高所作業車のサービスキャンペーンに関するお知らせ

2018年7月27日、高所作業車の一部の車両について、下記内容のサービスキャンペーンを国土交通省へ通知致しました。

改善箇所説明図

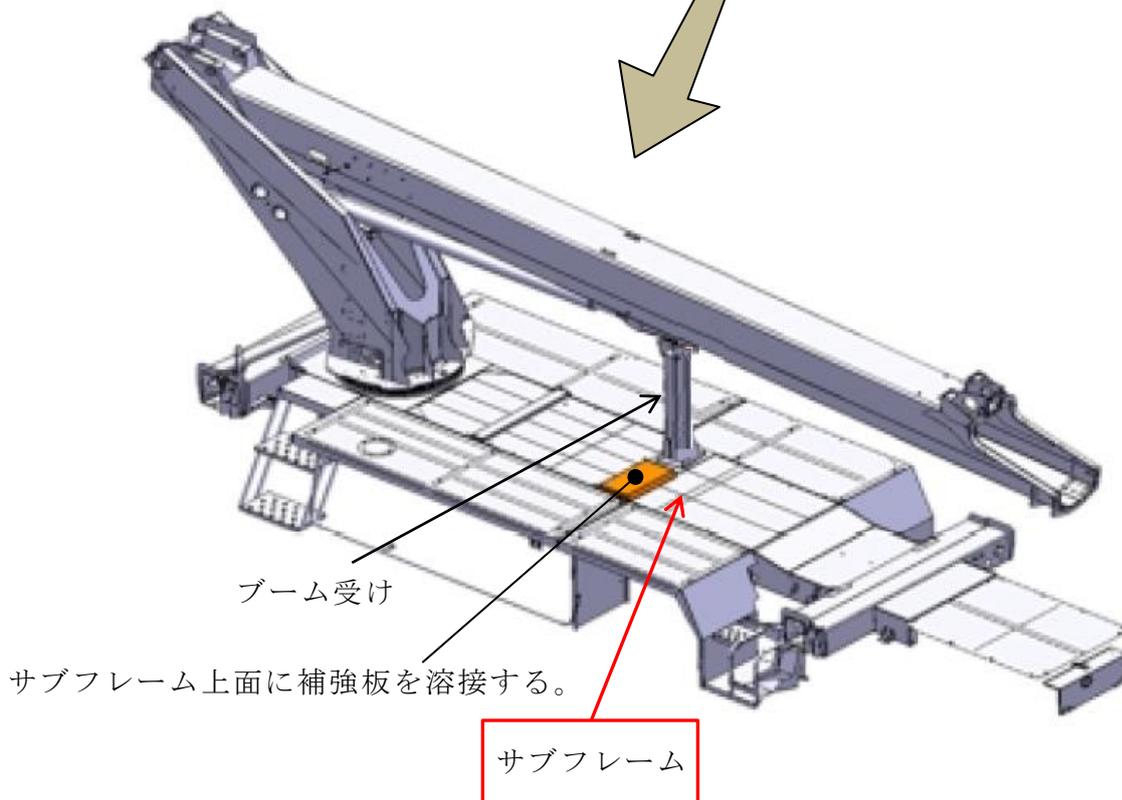
高所作業車のサブフレームにおいて、ブーム受け取付部の強度が不足しているため、走行時の振動等により、サブフレームの上面に凹みが発生するものがあります。そのため、そのままの状態で使用を続けると、サブフレームの上面に穴が開き、ブーム受けが傾くおそれがあります。

全車両、サブフレーム上面に補強板を溶接します。なお、凹み、穴開きが生じているものに対しては、凹み補修および溶接穴埋め補修のうえ補強板を溶接します。
